大間原子力発電所

敷地ごとに震源を特定して策定する地震動のうち

(コメント回答その3)

(F-14断層, 及び奥尻3連動による地震の地震動評価)

奥尻3連動による地震を検討用地震として選定したプロセス

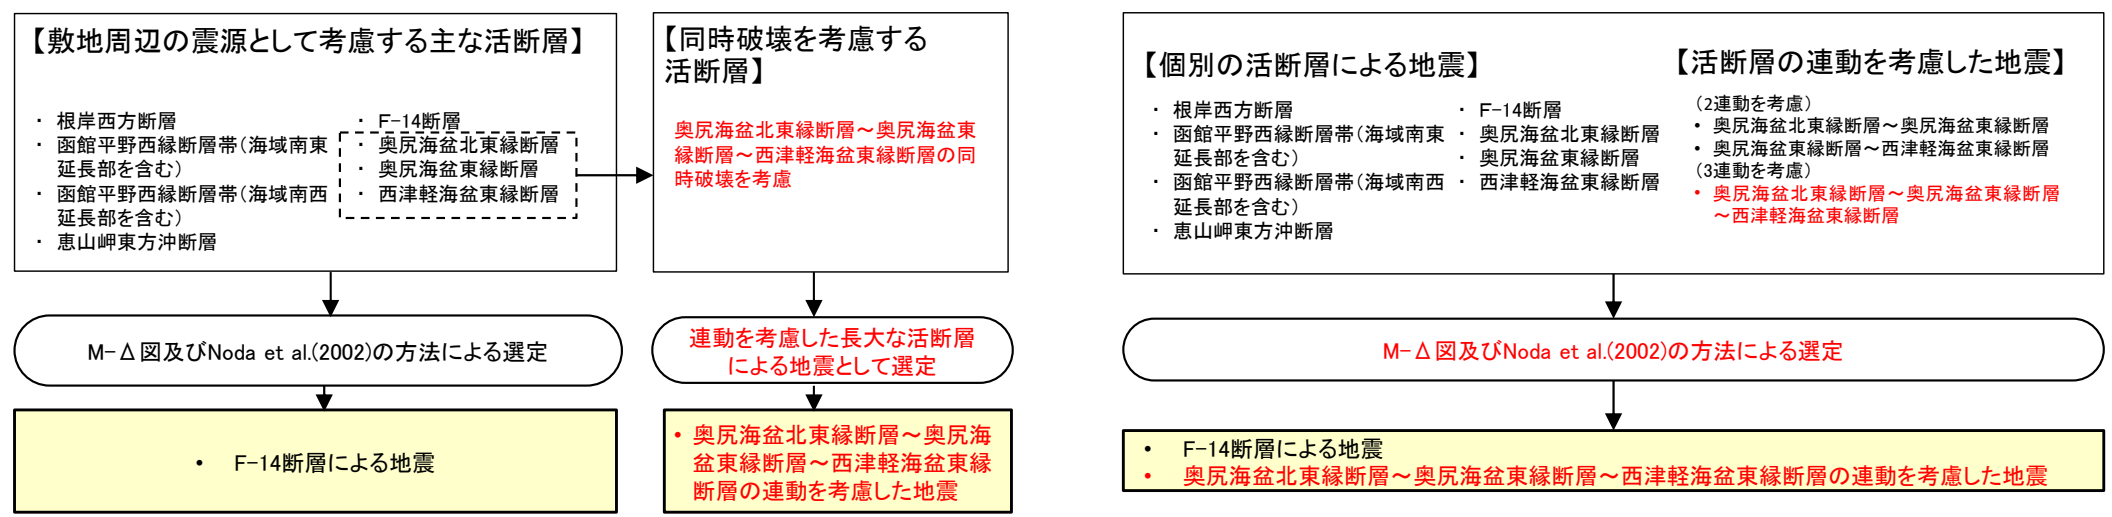
【奥尻3連動による地震を検討用地震として選定したプロセスについて】 コメントNo.S4-27

- ・ 個別の活断層による地震と活断層の連動を考慮した地震を選定対象とし, 「地震規模及び震央距離と震度の関係(M-Δ図)による敷地の震度」及び「Noda et al.(2002)の方法」を踏まえ, 検討用地震を選定するプロセスとする。
 - M-Δ図による敷地の震度の推定によれば, 「奥尻3連動による地震」が, 震度VI程度であり, 敷地に及ぼす影響が大きい。
 - Noda et al.(2002)の方法によれば, 長周期域において「奥尻3連動による地震」の敷地に及ぼす影響が大きい。
- ・ 以上から, 奥尻3連動による地震を検討用地震として選定する。

Noda et al.(2002)のデータ範囲とF-14断層による地震の関係

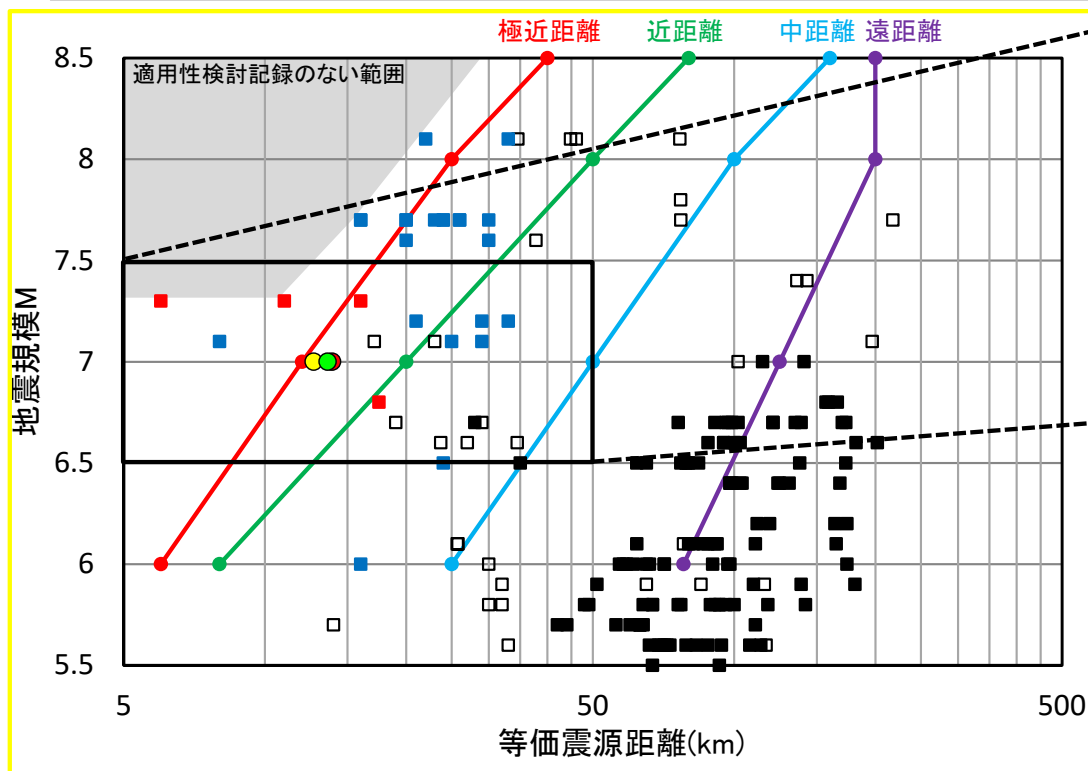
コメントNo.S4-24

応答スペクトルに基づく地震動評価結果

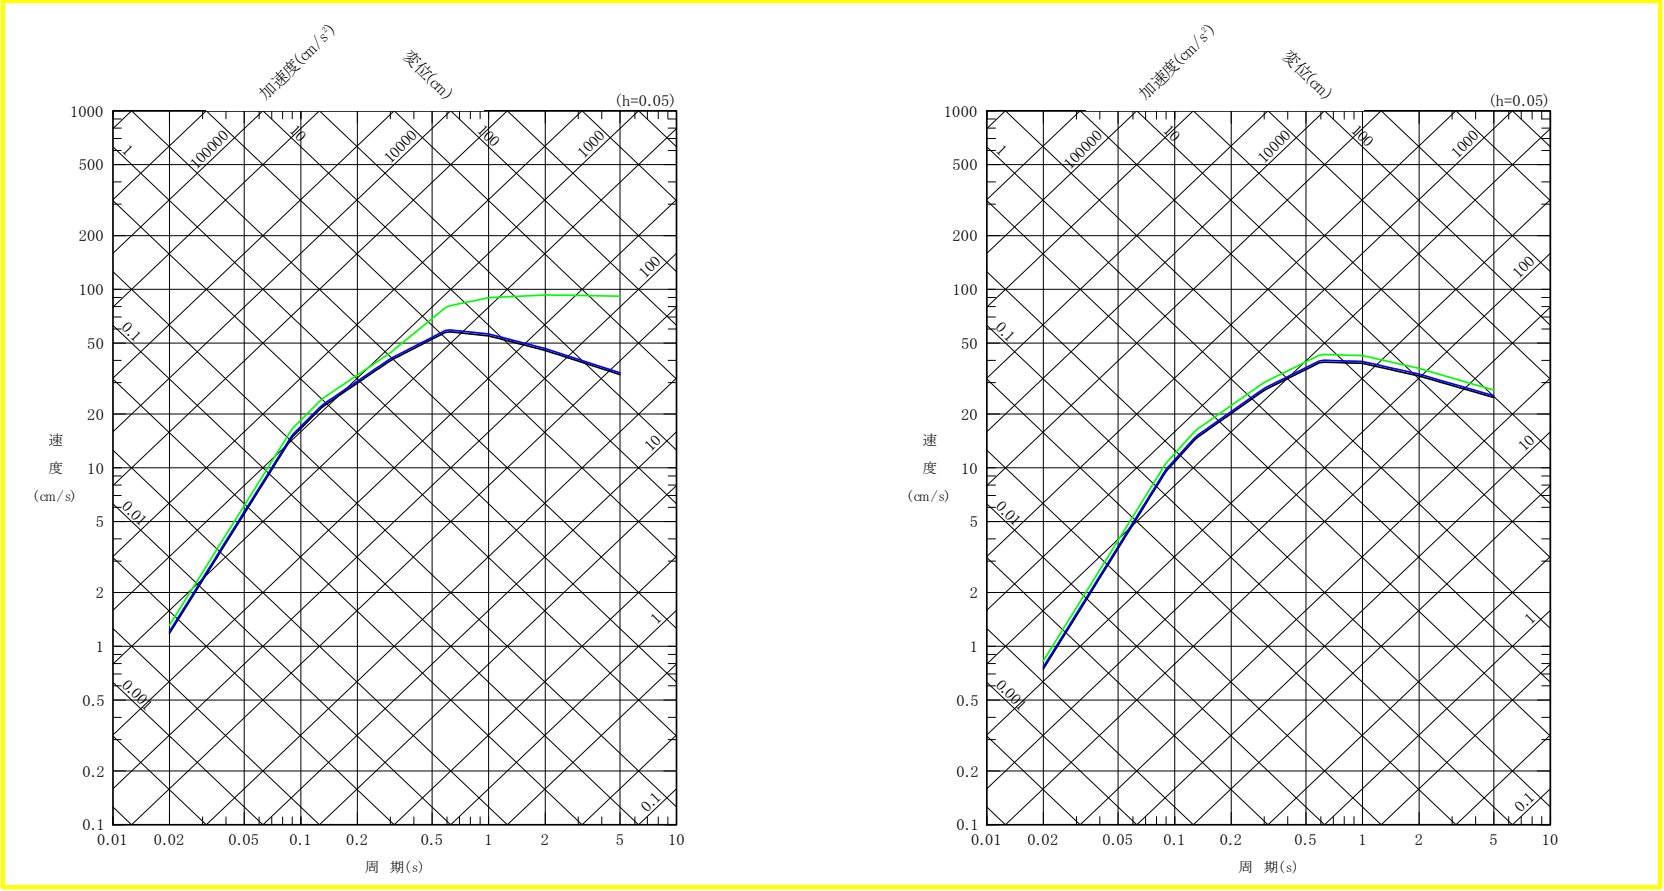
コメントNo.S4-24

- 応答スペクトルに基づく地震動評価結果を示す。
- 応答スペクトルに基づく地震動評価手法として、Noda et al.(2002)による方法(内陸補正なし)を用いた。
- 断層傾斜角の不確かさケースでは、断層面が敷地に近づき、敷地がNFRD効果の卓越範囲内に含まれることから、NFRD効果を考慮する。

断層モデルを用いた手法による地震動評価結果 【① 基本ケース 加速度時刻歴波形】

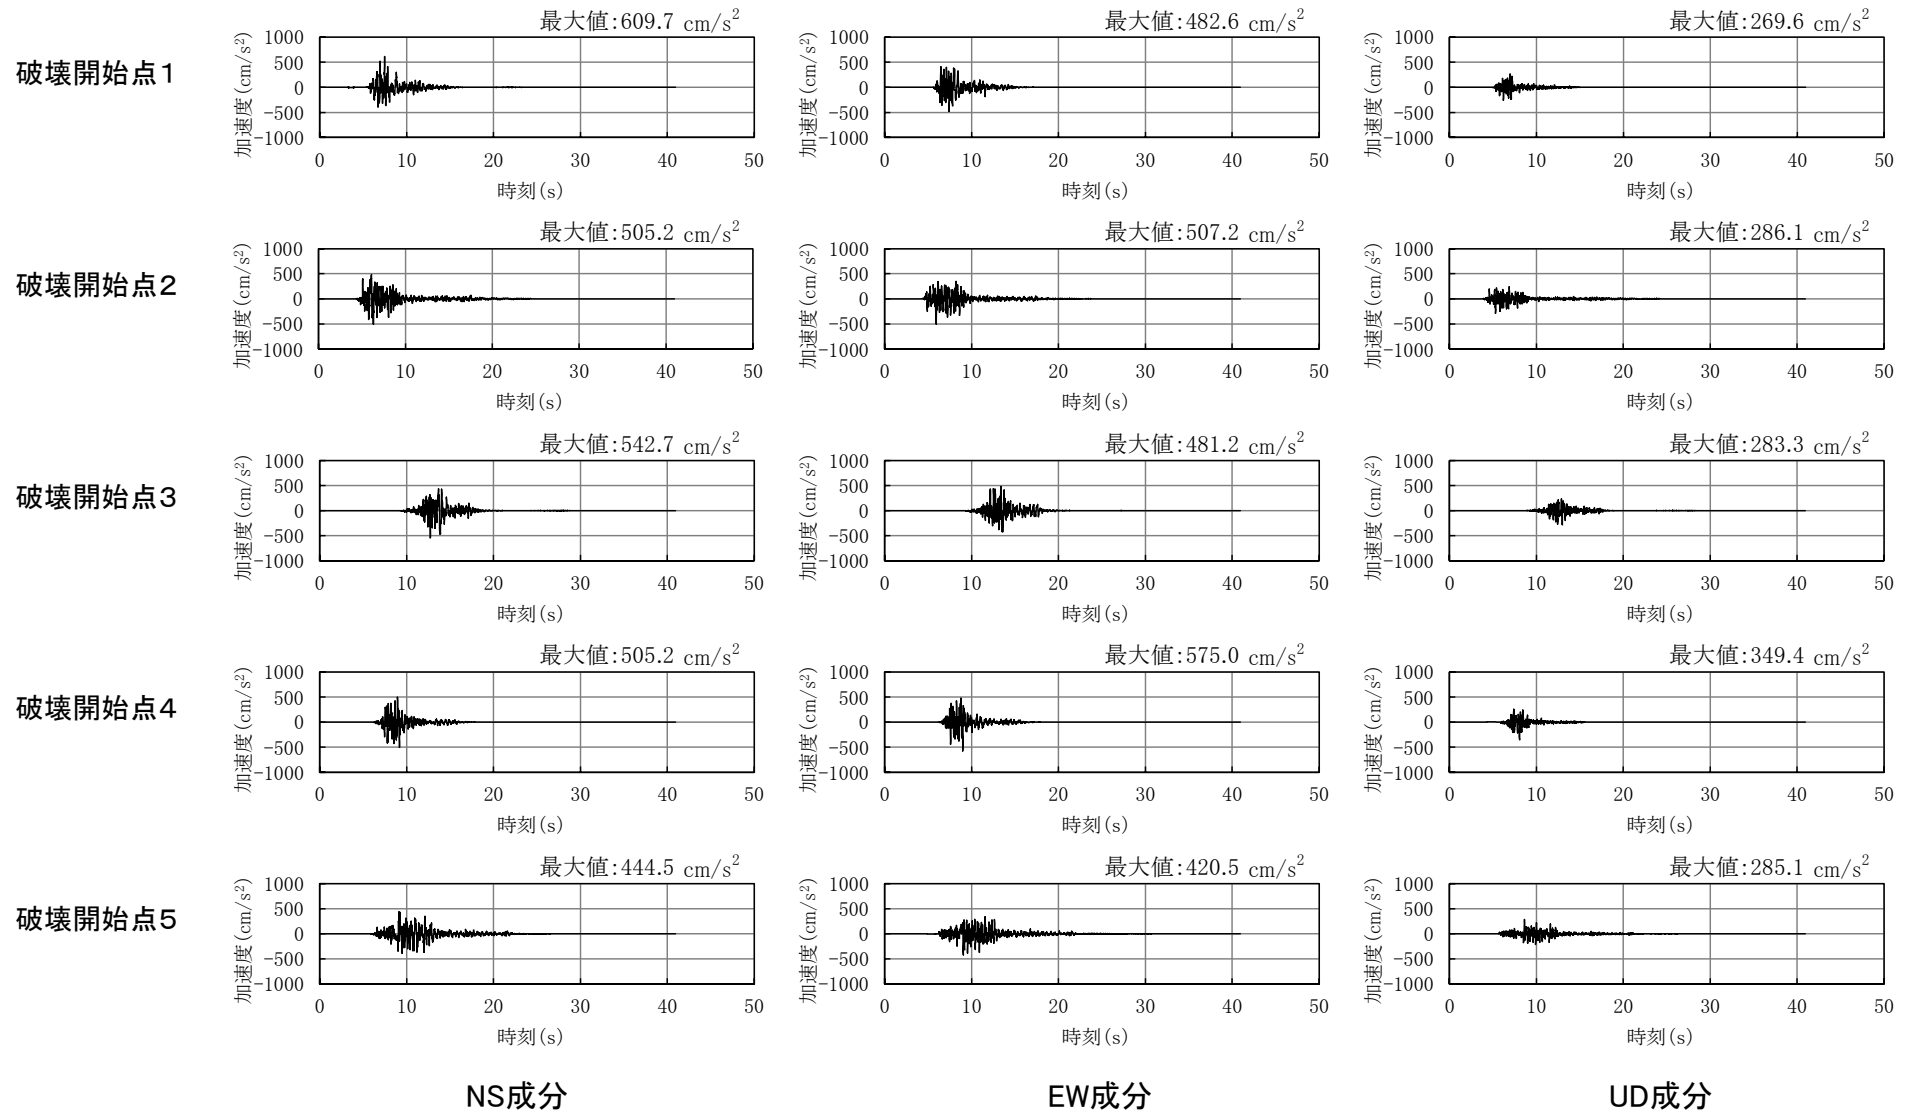
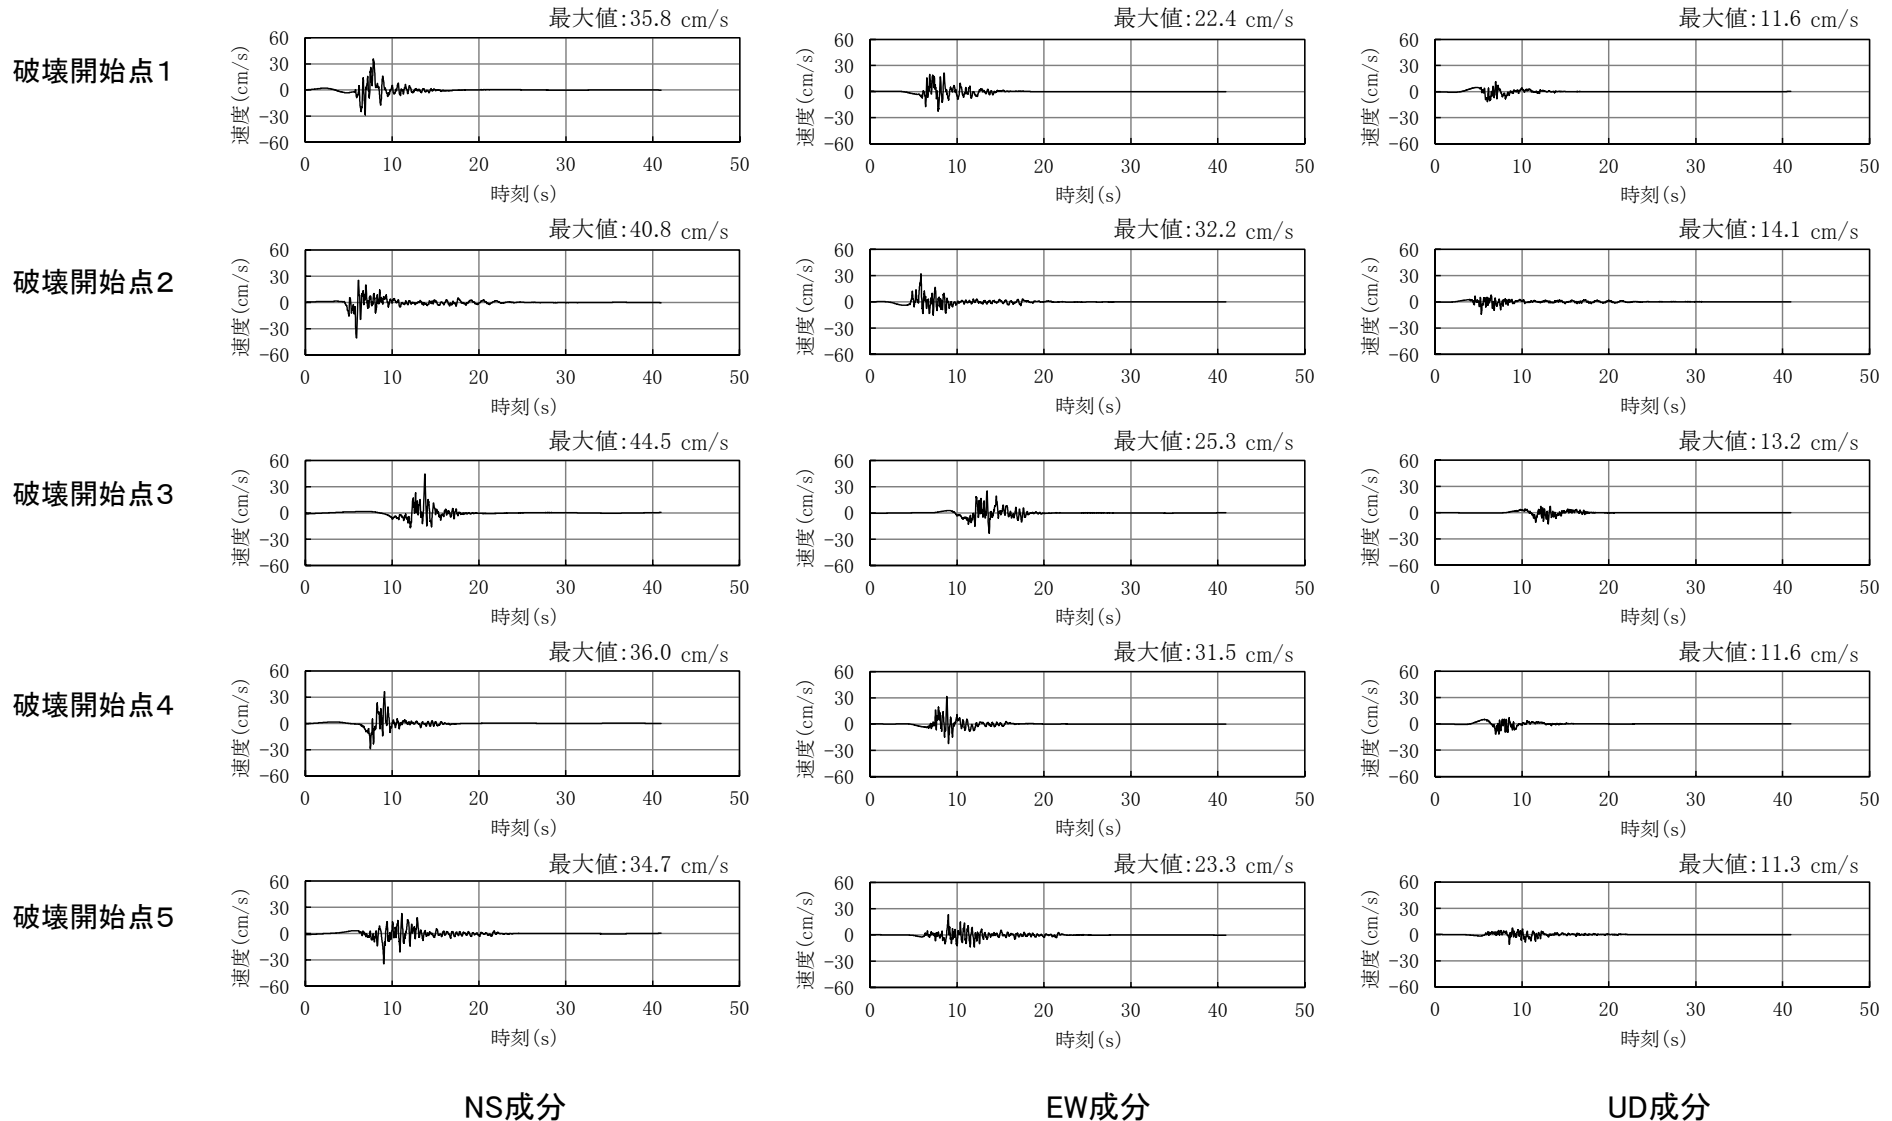
地震動解析の入カミスにかかわる
評価結果の誤りを修正した。
